NPZ-244-27/2019/239/19/JK

Dotyczy zapytania ofertowego na: Przeprowadzenie audytu zewnętrznego projektu pt. „Wykonanie i dostawa zestawów wystawowych – roll-upów, plansz wielkoformatowych, ścianek i banerów, sygn. postępowania: NPZ-244-27/2019

Poniżej zamieszczamy zdjęcia oraz rzut ściany budynku z wymiarami.

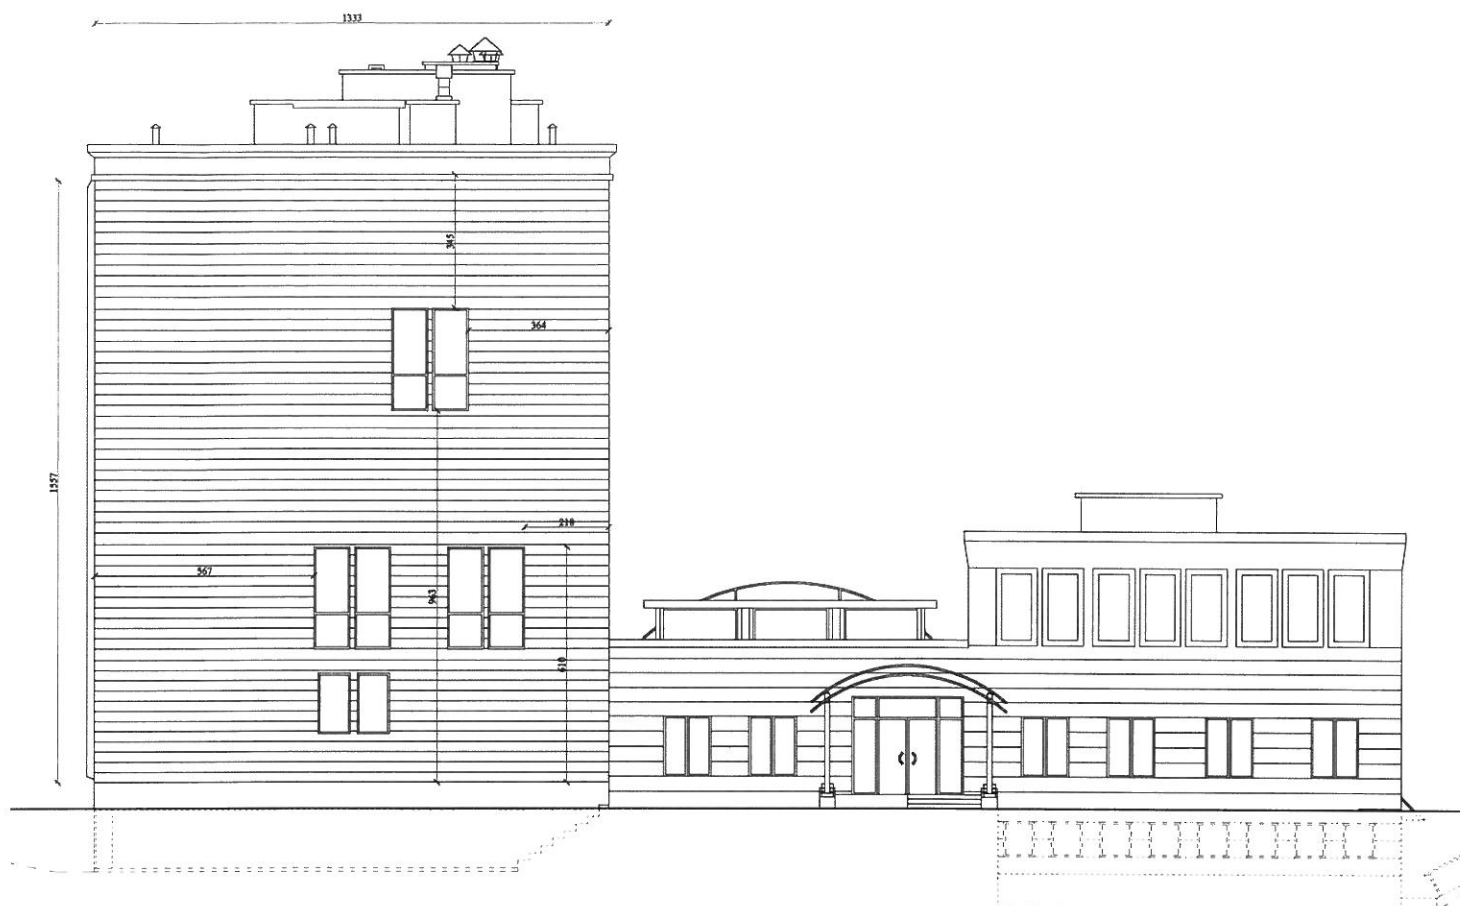
- czy na budynku znajduje się inna siatka, którą trzeba zdemonstrować?
- czy na budynku istnieje konstrukcja do mocowania siatki czy trzeba ją wykonać i zamontować?
- jeżeli jest konstrukcja, jaki to jest typ konstrukcji, sposób wykończenia siatki?
- jaki jest rozmiar siatki i na jakiej wysokości znajduje się jej górna krawędź?
- czy jest możliwy montaż alpinistyczny, czy jest preferowany montaż z podnośnika?
- czy można otrzymać zdjęcia budynku z miejscem mocowania siatki?

W odpowiedzi na zadane pytanie Zamawiający informuje, iż na budynku nie jest zamontowana inna siatka oraz na budynku nie ma konstrukcji do mocowania siatki, należy ją wykonać i zamontować.

- **montaż na szczytowej ścianie budynku** Zamawiającego zlokalizowanego u zbiegu ul. Rakowieckiej i ul. Wiśniowej w Warszawie (adres: ul. Rakowiecka 4), **z podnośnika lub przy wykorzystaniu technik alpinistycznych** (Wykonawca zapewnia wyspecjalizowany sprzęt i ekipę do montażu) oraz ponosi wszelkie koszty z tym związane, w tym ubezpieczenie
- **sposób montażu banera zostanie określony przez Wykonawcę** po zapoznaniu się z projektem architektoniczno-konstrukcyjnym budynku lub dokonaniu inwentaryzacji ściany budynku – dobór właściwych elementów montażowych."
